Verfahrensstand			
Abwägungen zur	§ 4 (2) BauGB	Förmli. Beteiligung der Behörden / TÖB mit Schreiben vom 25.05.2018	X
	1. Änderung des Flächennutzungsplans der Stadt Sulingen	§ 4a (3)	Erneute Beteiligung der Behörden / TÖB mit Schreiben vom 24.09.2019

Eingegangene Stellungnahmen mit Hinweisen und Anregungen (Stellungnahmen aus der erneuten Beteiligung nach § 4a Abs. 3 BauGB gelb markiert)

Ifd. Nr.	Stellungnahme mit Hinweisen und Anregungen	Abwägungsvorschlag	Vermerk
1.1	Landkreis Diepholz, Untere Naturschutzbehörde – mit Schreiben vom 03.07.2018

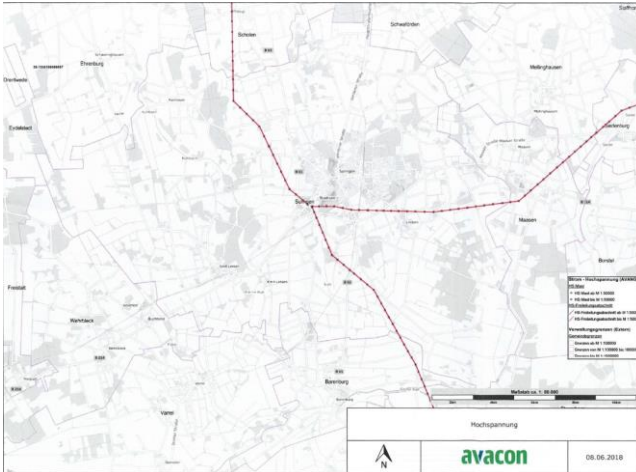
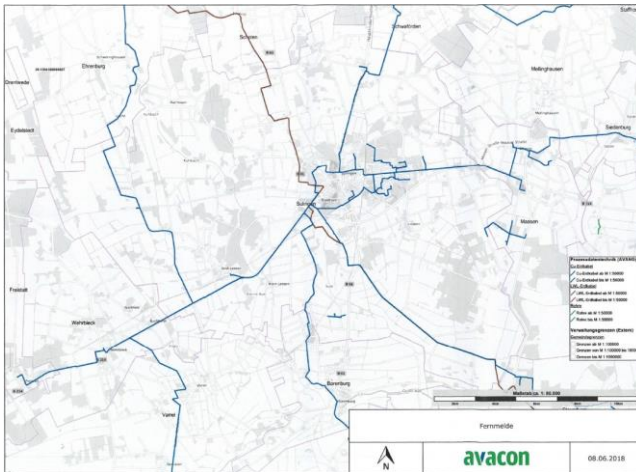
1.24	Fläche 10 Groß Lessen - Scheerhorn: Aus dem Bereich Im Scheerhorn sind mindestens neun heute obertägig eingeebnete Grabhügel bekannt, deren Bestattungen unterhalb der Pflugschicht noch erhalten sein könnten. Ferner sind Einzelfunde der Jungsteinzeit und der Römischen Kaiserzeit bekannt. Schlussendlich wurde 2017 bei archäologischen Untersuchungen im Zuge der Verlegung einer Lagerstättenwasserleitung eine vorgeschichtliche Siedlung angeschnitten, deren Ausdehnung aber weiterhin unbekannt ist. Mit weiteren Funden muss daher gerechnet werden.	Auf diese Tatsache wird in der Begründung zur 1. Änderung des FNP hingewiesen werden.	B

1.25	Fläche 11 Groß Lessen – Nördlich Buchhorst Aus der Sonderbaufläche und deren direkter Nachbarschaft sind mehrere Fundstreuungen mit Feuersteinwerkzeugen der Mittel- und Jungsteinzeit bekannt. Mit weiteren Funden muss daher gerechnet	Auf diese Tatsache wird in der Begründung zur 1. Änderung des FNP hingewiesen werden.	B

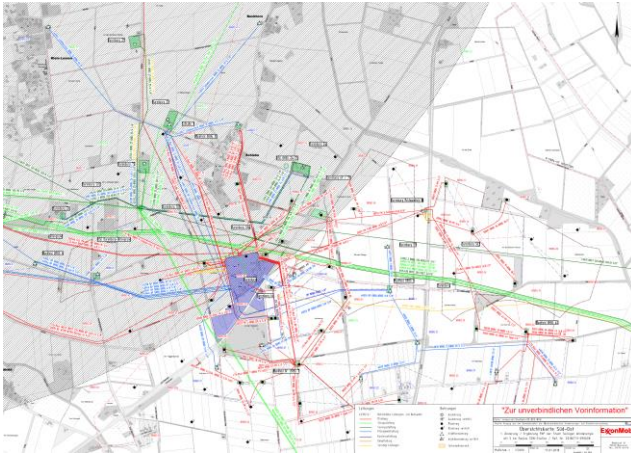
19.3	Da zwischenzeitlich die Abstandsempfehlung für Windenergieanlagen (WEA) seitens des Eisenbahn-Bundesamtes angepasst wurde, möchte ich Ihnen diese hiermit bekanntgeben: 1. Zu Schienenwegen mit und ohne Oberleitung (15 kV) = das 2-fache des Rotordurchmessers der geplanten WEA. 2 . Zu Bahnstromfernleitungen (110 kV) ohne Schwingungsschutzmaßnahmen (Dämpfungseinrichtungen) = das 3-fache des Rotordurchmessers der geplanten WEA. 3. Zu Bahnstromfernleitungen (11 0 kV) mit Schwingungsschutzeinrichtungen = das 1-fache des Rotordurchmessers der geplanten WEA. 4. Zu Richtfunkstrecken und Sendeanlagen an Schienenwegen = das 2-fache des Rotordurchmessers der geplanten WEA. 5. Zu Richtfunkstrecken jenseits von Schienenwegen = 35 m beiderseits der Richtfunkstrecke zu der geplanten WEA.	Die zwischen den einzelnen WEA und Eisenbahnanlagen einzuhaltenen Abstände sind bei der Genehmigungsplanung zu berücksichtigen. Die 1. Änderung des F-Plans ist davon nicht betroffen.	K

6. Zu Sendeanlagen jenseits von Schienenwegen = das Höhenmaß der höheren Anlage (Sendeanlage oder geplante WEA einschließlich Rotorradius)		
19.4	<p>Um denkbare Gefährdungs-, Schädigungs- oder Störpotentiale und damit mögliche nachteilige Auswirkungen bei der Errichtung von WEA auf die Sicherheit und den Ablauf des Bahnbetriebes zuverlässig ausschließen zu können, werden die genannten Sicherheitsabstände zu bestehenden Eisenbahnbetriebsanlagen (Schienenwege, Bahnstromfernleitungen und sonstige Betriebsanlagen) nach folgenden Grundsätzen empfohlen:</p> <ul style="list-style-type: none"> • Bauliche Anlagen dürfen nicht die öffentliche Sicherheit und Ordnung, insbesondere Leben und Gesundheit gefährden. • Die Sicherheit des öffentlichen Verkehrs ist zu wahren. <p>Ich bitte Sie diese Empfehlungen bei Ihren weiteren Planungen zu berücksichtigen.</p>	Die zwischen den einzelnen WEA und Eisenbahnanlagen einzuhaltenden Abstände sind bei der Genehmigungsplanung zu berücksichtigen. Die 1. Änderung des F-Plans ist davon nicht betroffen.	K
